POLICIE ČESKÉ REPUBLIKY
KRAJSKÉ ŘEDITELSTVÍ POLICIE
KRAJE VYSOČINA

Čj: KRPJ-82887-9/ČJ-2015-1600DP-AUG

„III/39212 Náměšť nad Oslavou – křižovatka se silnicí I/23“ - stanovisko k dokumentaci pro územní řízení

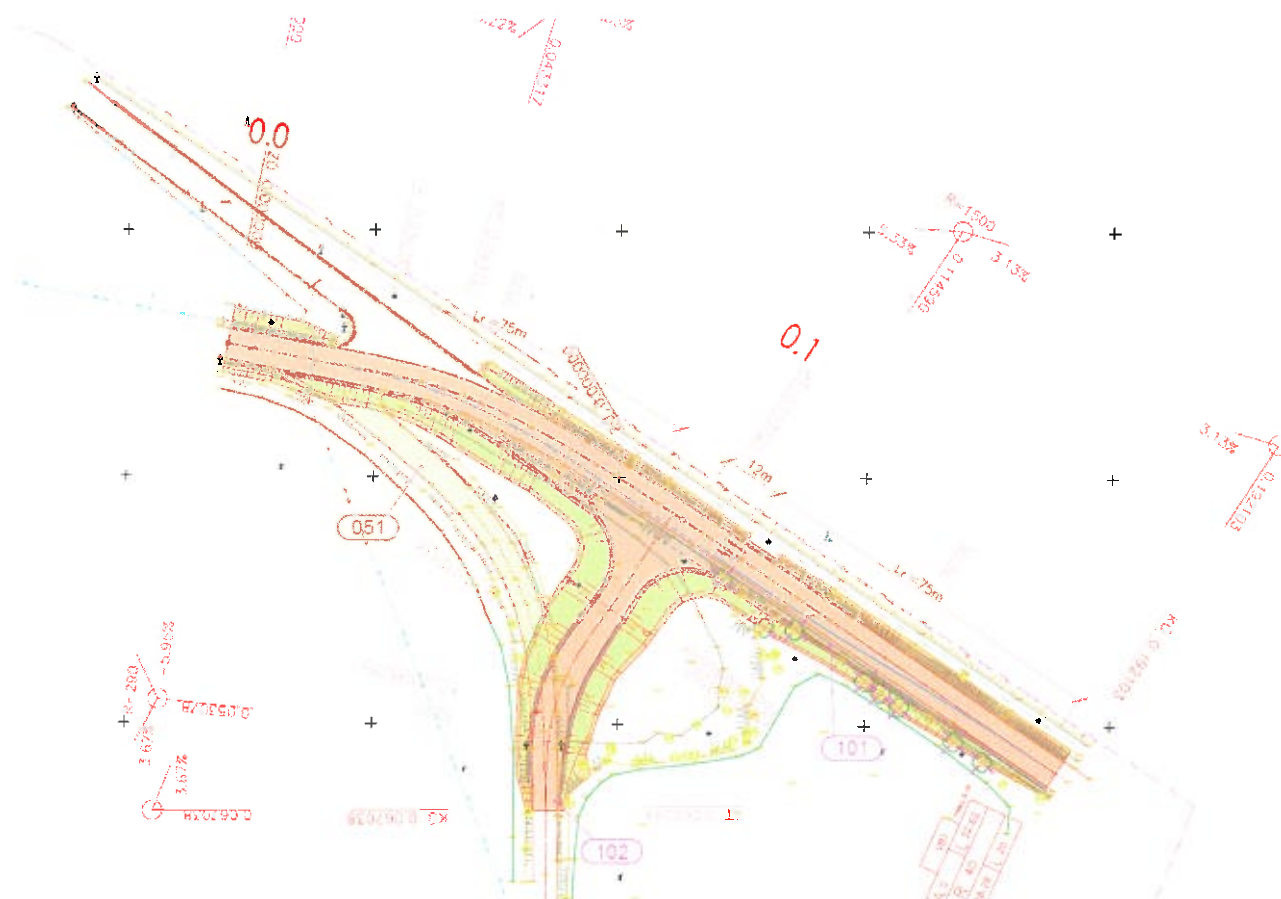
- Byla předložena dokumentace se situací stavby (viz. ilustračně 2. strana), včetně posouzení rozhledových poměrů v půdorysném i podélném profilu.
- S vydáním územního rozhodnutí souhlasíme.

- Na základě ustanovení § 10 odst. 4 písm. a) zákona č. 13/1997 o pozemních komunikacích, ve znění pozdějších předpisů, **vydáváme závazné stanovisko formou souhlasu** s výstavbou nové křižovatky a zároveň s úpravou stávající křižovatky spočívající v jejím zrušení dle projektové dokumentace.

Pozn. : S návrhem nové křižovatky mimo obec je nutné zpracovat dopravní značení, kde bude v situaci přehledně znázorněno, které dopravní značky se ruší, a které budou nové. V dopravním značení je nutno se zabývat i se směrovým značením k cílům.

3) Další stupeň projektové dokumentace požadujeme předložit k posouzení včetně návrhu DIO.
